Kleinmachnower Schleuse

Position zum Neubau der nördlichen Schleusenkammer

Argumente für den Bau einer 115 m Schleuse unter Berücksichtigung der Eingriffsminimierung

Skizze der 115m-Schleuse

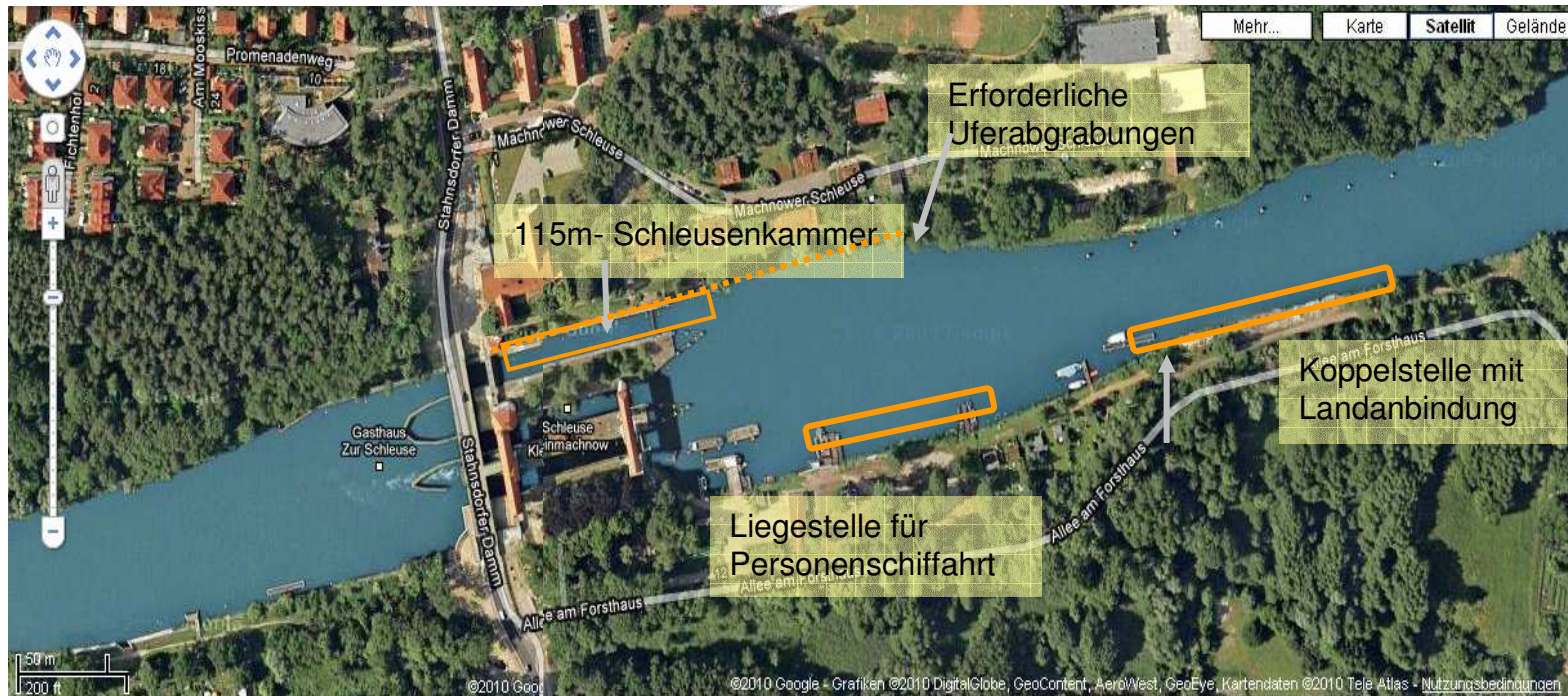
Grundidee für die Realisierung der 115m-Schleuse:

- Vermeidung von Uferabgrabungen für Koppelstellen bzw. Abgrabung an Stellen ohne schützenswertes Gut
- Nutzung der bisherigen Wartestellen im Ober- und Unterhafen für die Koppelmanöver
- Vorverlagerung der Wartestellen

Koppelstellen

- Unterhafen: jetzige Wartestelle (=> keine zusätzlichen Uferabgrabungen!)
- Oberhafen: Koppelstelle am südlichen Ufer ; zur Optimierung der Fahrrinne ist eine Uferabgrabung in diesem Bereich vorstellbar, da hier kein besonderes Schutzgut vorhanden ist.

Wartestellen

- Mittels Einsatz modernster Verkehrslenkungstechnik (Telematik) können die Schiffe ohne großen Zeitverlust den Schleusenvorgang auch von einer vorgezogenen Wartestelle aus durchführen:
- Unterhafen: Autobahnbrücke und/oder unterhalb der Brücke am nördlichen Ufer
- Oberhafen: Einrichtung der Wartestelle oberhalb der Brücke am Zehlendorfer Damm am südlichen Ufer oder an der alten Treidelbahnstation unterhalb der Brücke.

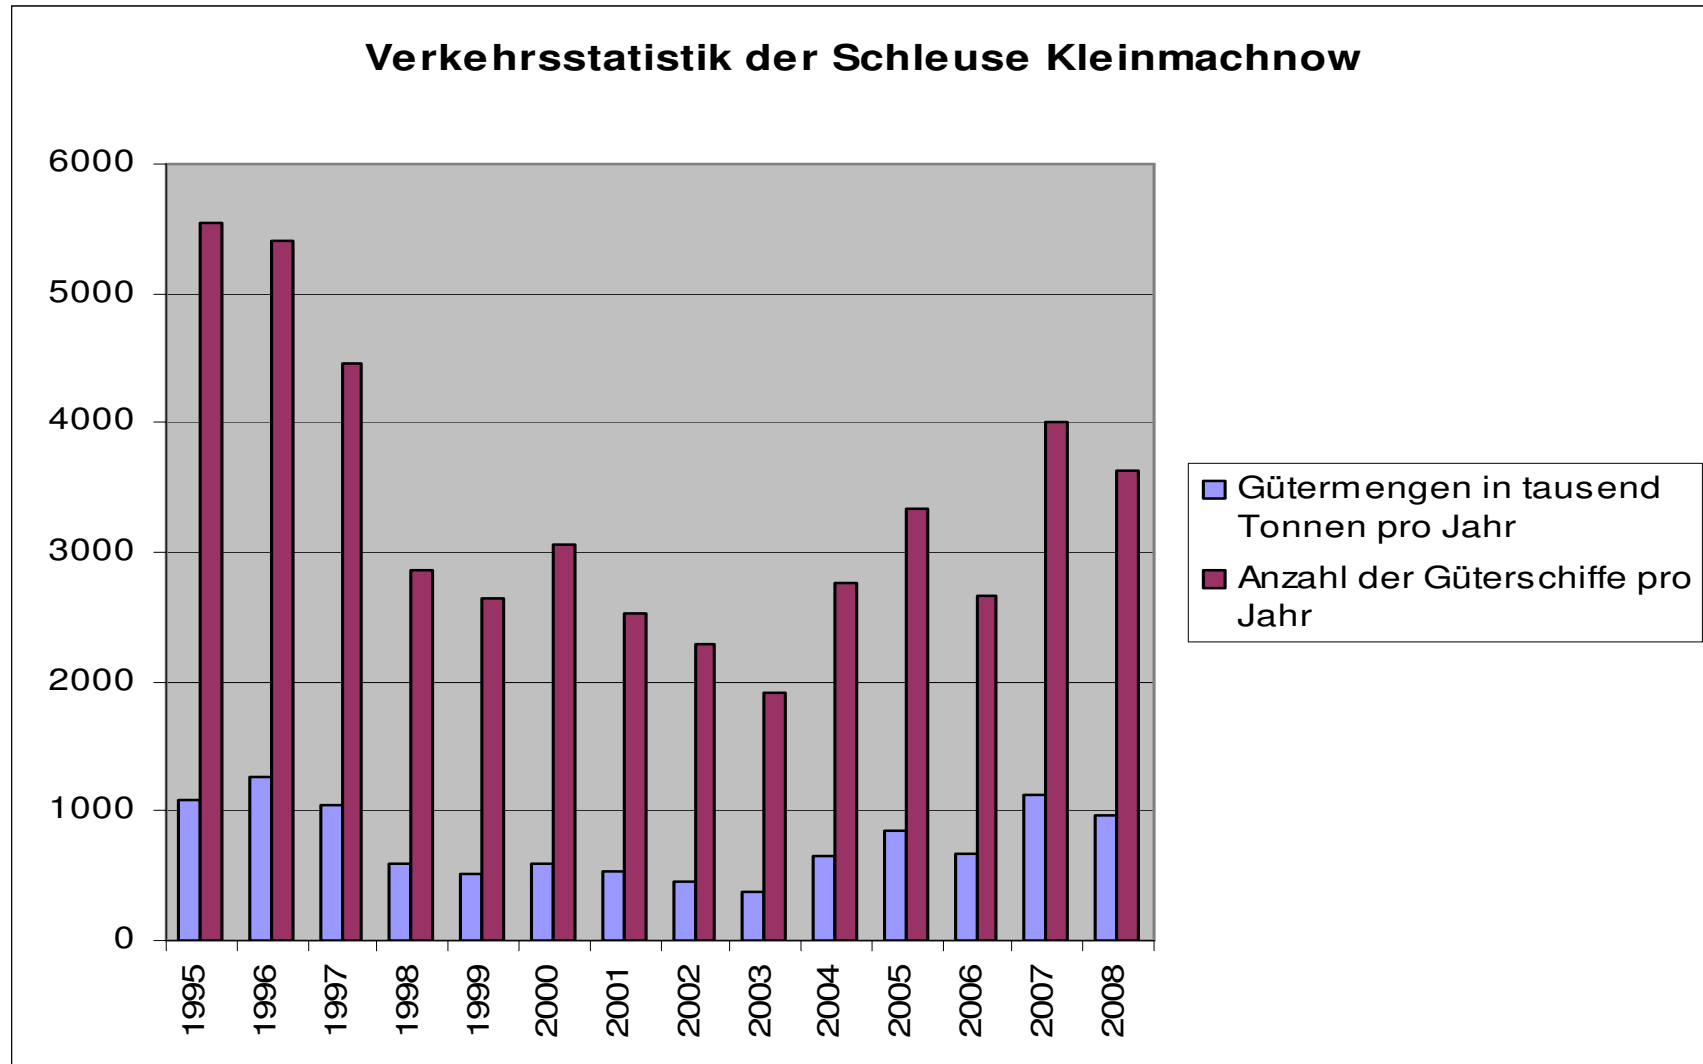
Argumentation WSD	Argumentation BUND /FörderVerein / BI
<p>Pressemitteilung WSD 12.2.2010</p> <ul style="list-style-type: none">- „Eine 115 m lange Schleuse hätte sogar erheblich größere Landabgrabungen und Baumverluste zur Folge, da sie sehr viel größere Vorhäfen erfordern würde.- Es müssten Koppelstellen für die bereits heute verkehrenden langen Schubverbände in das nördliche Ufer eingebaut werden.- Mit den Koppelmanövern ist eine erhebliche Lärm- und Abgasbelastung für die Anwohner verbunden.“	<p>Dies ist FALSCH!</p> <ul style="list-style-type: none">- Die seitens WSD zitierte zwingende rechtliche Notwendigkeit, dass Koppelstellen Landzugang haben müssen, und damit Uferabgrabungen erfordern, besteht nicht!- Die Lage der Koppelstellen kann in einer 115m-Schleuse so gewählt werden, dass keine Uferabgrabungen erforderlich sind (Lage im Wasser), bzw. an Stellen ohne hohe ökologische Eingriffe!- Die bisherigen Wartestellen im Wasser können als Koppelstellen weiterhin genutzt werden (erneuert und ggf. mit weiteren Sicherheitsmaßnahmen ausgestattet).- Die Lärm- und Abgasbelastung einer 115m-Schleuse<ul style="list-style-type: none">- <i>wird keinesfalls höher, da heute auch vor der Schleuse entkoppelt wird!</i>- Durch das Vorziehen der Wartestellen wird die Lärm- und Abgasbelastung <i>reduziert!</i>

Ökologische Vorteilhaftigkeit der 190m-Schleuse nicht gegeben!

Es besteht KEINE Notwendigkeit, Koppelstellen einer 115m-Schleuse ans Ufer zu bauen!
